ARPAE
Agenzia regionale per la prevenzione, l'ambiente e l'energia
dell'Emilia - Romagna

Determinazione dirigenziale	n. DET-AMB-2024-1639 del 21/03/2024
Oggetto	D.Lgs. 152/2006 e s.m.i. art. 29-nonies - CROMATURA RIMINESE S.n.c. di Piastra Gianfranco & C. con sede legale ed impianto in Via Enrico Mattei n. 5 in Comune di Savignano sul Rubicone - Art. 29-nonies del D.Lgs. 152/06 e s.m.i. - Modifica non sostanziale di AIA.
Proposta	n. PDET-AMB-2024-1729 del 21/03/2024
Struttura adottante	Servizio Autorizzazioni e Concessioni di Forli-Cesena
Dirigente adottante	TAMARA MORDENTI

OGGETTO: D.Lgs. 152/2006 e s.m.i. art. 29-nonies - CROMATURA RIMINESE S.n.c. di Piastra Gianfranco & C. con sede legale ed impianto in Via Enrico Mattei n. 5 in Comune di Savignano sul Rubicone - Art. 29-nonies del D.Lgs. 152/06 e s.m.i. - Modifica non sostanziale di AIA.

IMPIANTO SEMIAUTOMATICO

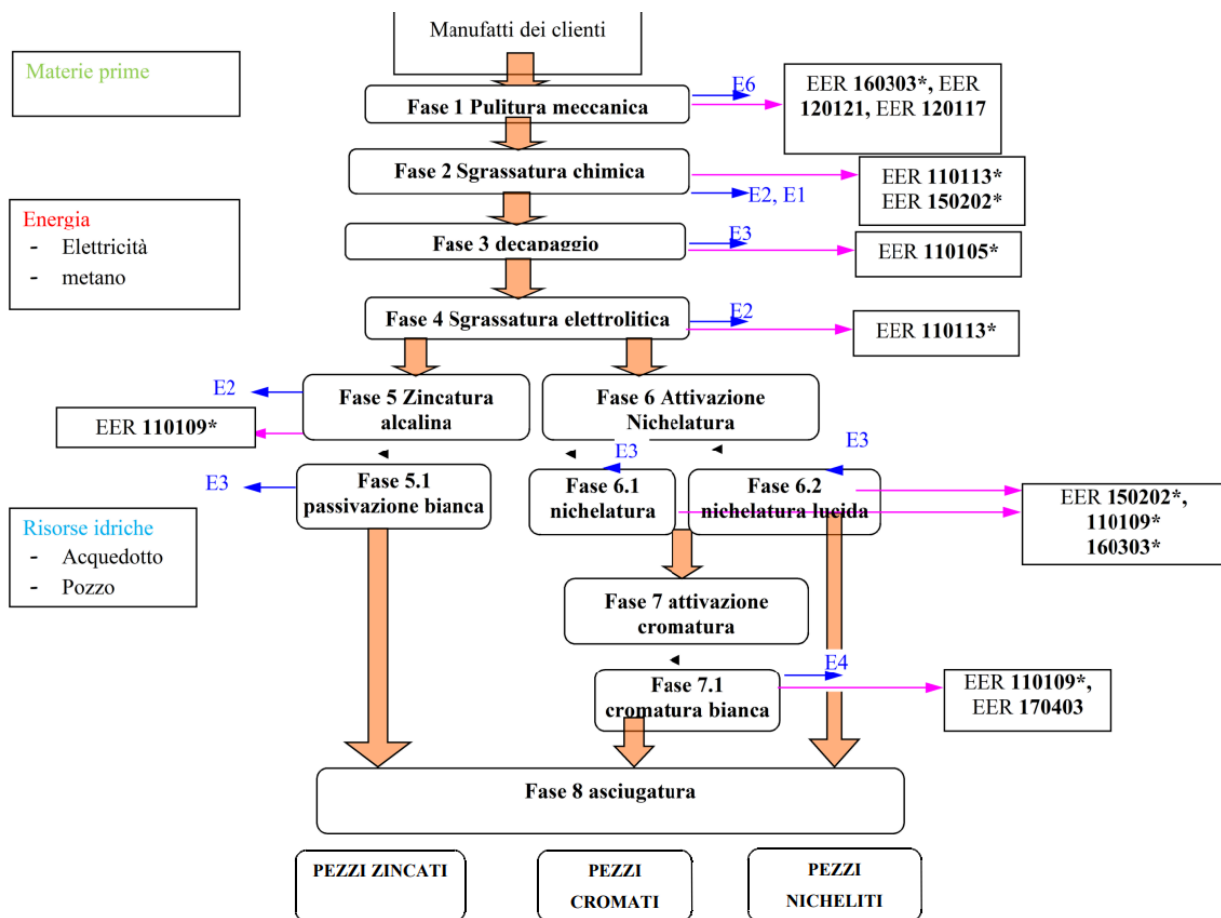
- sostituzione immagine dello schema a blocchi di pag. 21 (eliminazione riferimento per IMPIANTO SEMIAUTOMATICO a vasca 25) Acqua calda), come di seguito rappresentato:
